Oggetto: OSSERVAZIONE SULLA DOCUMENTAZIONE INTEGRATIVA PRESENTATA DA FERA " **Chiarimenti e Approfondimenti seconda CdS 2**" del 26/07/2024" – Provvedimento Autorizzatorio Unico Regionale (PAUR) di cui all'art. 27 bis del D.Lgs. 152/2006 e art. 73 bis della L.R. 10/2010 – Progetto di impianto eolico industriale denominato BADIA DEL VENTO della potenza di 29,4 MW composto da n. 7 aerogeneratori ed opere di connessione ubicati nel comune di Badia Tedalda (AR)

Con il presente documento questa Associazione vuole fornire un riscontro all'elaborato "Chiarimenti e Approfondimenti seconda CdS 2" del 26/07/2024 presentato dal Proponente, dove tra i vari punti risponde all'Osservazione da noi presentata (prot 383694 del 08/07/2024) sulle misure compensative e sul confronto tra gli impianti denominati "Badia del Vento" e "Orbetello"

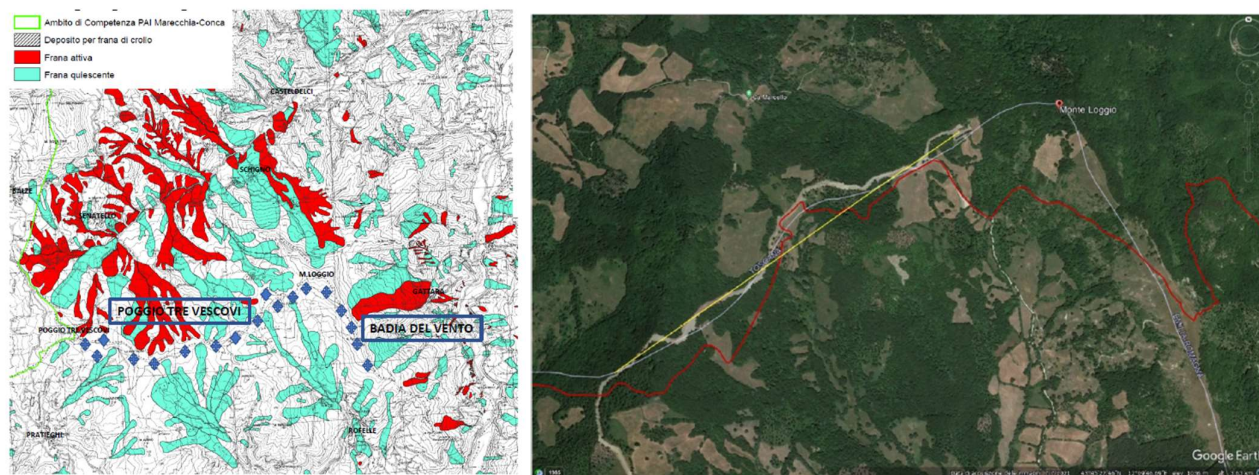
Omette in aggiunta di rappresentare che **l'impianto di "Orbetello" è stato previsto in area completamente pianeggiante, non alberata e non soggetta a rischio di dissesto idrogeologico.** Per contro, "Badia del Vento" insiste su un crinale con versanti in conclamato stato di dissesto così come evidenziato in diverse osservazioni e contributi tecnici, in aree boscate che sarebbero soggette a disboscamento e degrado forestale e con una viabilità fatta in diversi tratti di sentieri che dovrebbero essere smembrati e nelle percorrenze a maggiore acclività cementificati per consentire il passaggio dei mezzi eccezionali. **L'affermazione del Proponente secondo cui le turbine sarebbero state "scelte per le dimensioni contenute rispetto quelle presenti sul mercato" è di tutta evidenza priva di qualsiasi fondamento a fronte di macchine alte 180 m.**

Dal confronto delle immagini tratte dagli elaborati presentati dai due proponenti si può avere immediata contezza che nella realtà l’impatto ambientale e paesaggistico di “Badia del Vento”, non può essere considerato inferiore rispetto a quello di “Orbetello”.

Fig. 2 – Foto-inserimenti e cartografica dell’impianto di “Orbetello”: gli aerogeneratori sono previsti in zone pianeggianti e non in vincolo idrogeologico.

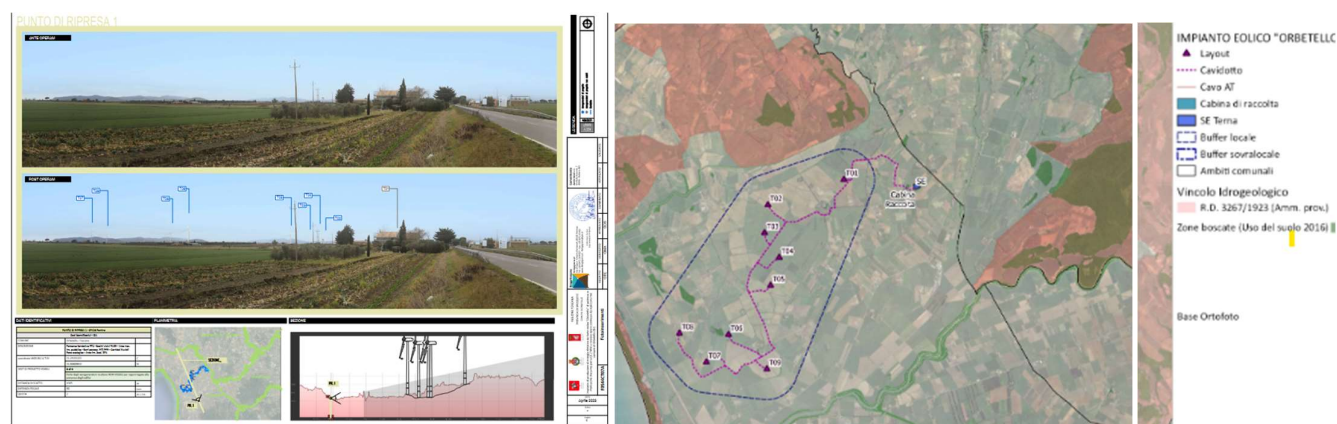
Il Proponente sostiene che l'impianto di "Badia del Vento" e quello di "Orbetello" non sono confrontabili per via del differente dimensionamento in termini di potenza e dimensioni degli aerogeneratori, lasciando intendere che l'impatto ambientale e paesaggistico di "Badia del Vento" sia inferiore rispetto a quello di "Orbetello". Per supportare tale asserzione il Proponente evidenzia superficialmente la minore dimensione degli aerogeneratori e la minore potenza dell'impianto posto a confronto. Lascia quindi intendere che la pronuncia di VIA della Regione Toscana debba essere differente tra i due impianti e quindi favorevole per "Badia del Vento". **Il Proponente omette tuttavia di specificare che le macchine dei due impianti sono fondamentalmente della stessa stazza (aerogeneratori di grande taglia, 180 m quelli di "Badia del Vento" e 200 m quelli di "Orbetello") e che sono solo due in meno (7 quelle di "Badia del Vento" e 9 quelli di "Orbetello").**

Figura 180 e tavola 5.13 Analisi visiva – AIP Area di Impatto visivo potenziale pag 298.

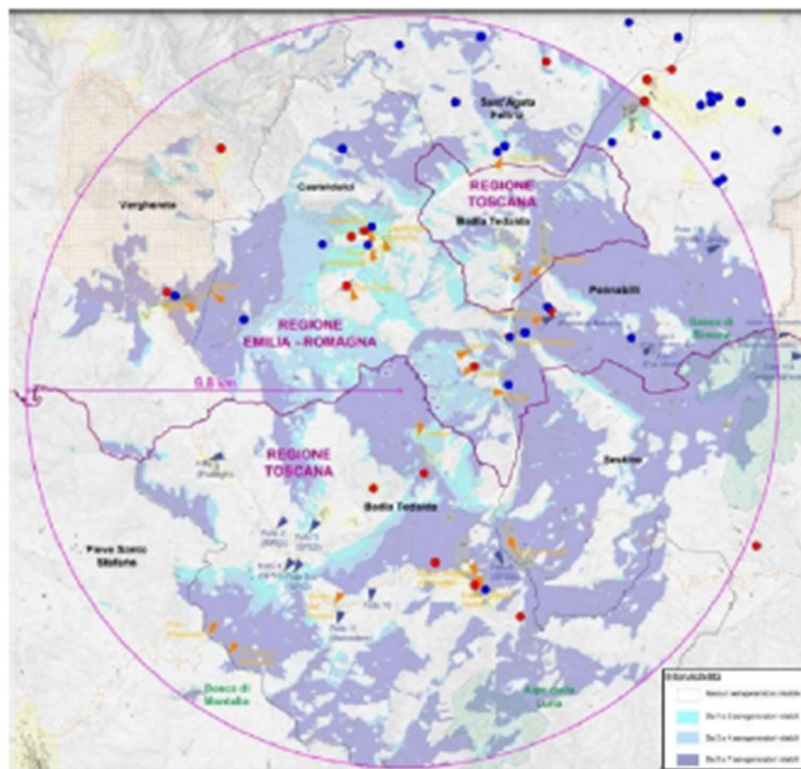
Come si può evincere dal documento 049 Studio Ambientale presentato dalla proponente (Figura 180 e tavola 5.13 Analisi visiva – AIP Area di Impatto visivo potenziale pag 298), le fotografie sono state scattate prevalentemente nelle aree dove l'impianto risulta meno visibile secondo quanto rilevato dal software per l'analisi dell'intervisibilità. Utilizzato dallo stesso proponente. Inoltre sono stati invertiti i colori relativi alla visibilità tra quanto rappresentato nel grafico e nella tabella riportata nella pagina successiva, determinando a nostro parere una incongruenza nella leggibilità del documento.

Dall'analisi del documento emerge che negli 82 punti considerati dal proponente, c'è una ridondanza di scatti eseguiti nei punti in cui l'impianto non sarebbe visibile, con il risultato di determinare una distorsione del reale dato statistico.

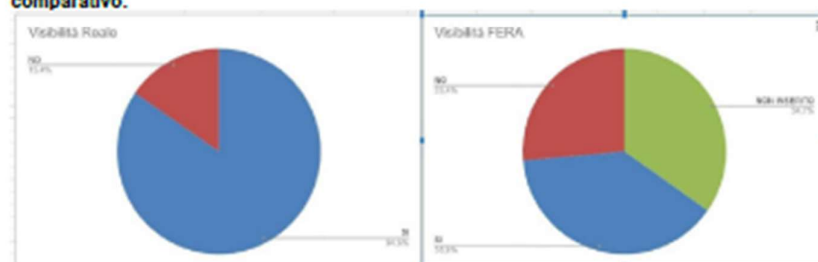
Per contro, dalle analisi da noi eseguite attraverso punti di osservazione più rappresentativi, risulta che la visibilità dell'impianto è pari all' 84% contro il 45% dichiarato dal proponente in tutti i propri elaborati, così come evidenziato nel seguente grafico comparativo.

Si specifica che il grafico da noi elaborato, è stato ricavato da 71 punti di osservazione selezionati da un campione molto più rappresentativo (come da scheda Allegato A foglio 1). Dallo stesso grafico, emerge che lo studio del proponente risulta carente per il 34% dei punti di osservazione.
